Stadt Heidenau: Forderungen, Anmerkungen und Hinweise zur Vorzugsvariante Neubaustrecke Dresden-Prag zur Beachtung in Planungsphase, Bauphase und Betriebsphase

Die nachfolgenden Ausführungen beruhen auf Auswertung der in Anlage 009/2024/1-2 enthaltenen Unterlage (Autor: DB Netze: 10. Dialogforum Neubaustrecke Dresden-Prag, 20. November 2023, Heidenau) dargestellten Informationen. Aufgrund nicht zur Verfügung gestellter prüfbarer Unterlagen kann die Stadt Heidenau lediglich Anmerkungen und Hinweise abgeben.

Bahn Neubaustrecke Dresden - Prag, Beratung in der Stadt Heidenau am 03.01.2024

**Auswirkungen
des Tunnelbaus der Strecke Dresden – Prag
auf die öffentliche Trinkwasserversorgung
beim zuständigen Trinkwasserversorger
Zweckverband Wasserversorgung (ZVWV)
Pirna Sebnitz**

Lage der TWSG für Talsperren (Gottleuba) mit Lage des Tunnels lt. DB (in lila).

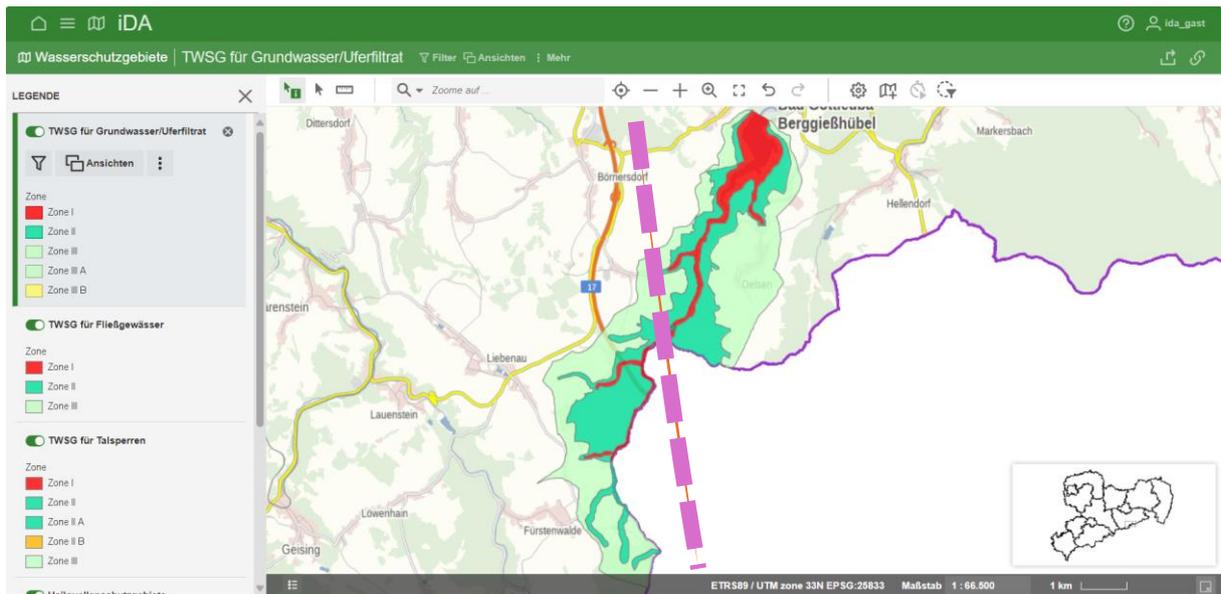
Für uns ergibt sich aus **keinem Ansatz die Möglichkeit, einen Trassenkorridor durch ein Trinkwasserschutzgebiet der Stufe I, II oder III** zu legen.

Für die TS Gottleuba gilt die Trinkwasserschutzzonenordnung vom 22.2.1973
Danach liegen 15,6 km² (44,8 %) der Gesamtfläche (von 34,8 km²) auf tschechischer Seite und sind nie grenzübergreifend dargestellt.

Überdies muss festgehalten werden, dass die **komplexe Geologie** und die **im Trassenkorridor ausgeprägten Störungszonen des Zielgesteins** der Trasse ein **enormes Risiko**, mithin eine im Vorfeld nicht ausreichend abschätzbare Unbekannte, für Veränderungen im Wasserhaushalt des Einzugsgebiets darstellen. Die mit einem **Tunnelbau zu erwartende Dränwirkung kann damit im Einzugsgebiet nach aktueller Sachlage zu einem Defizit in der Wasserbilanz** führen.
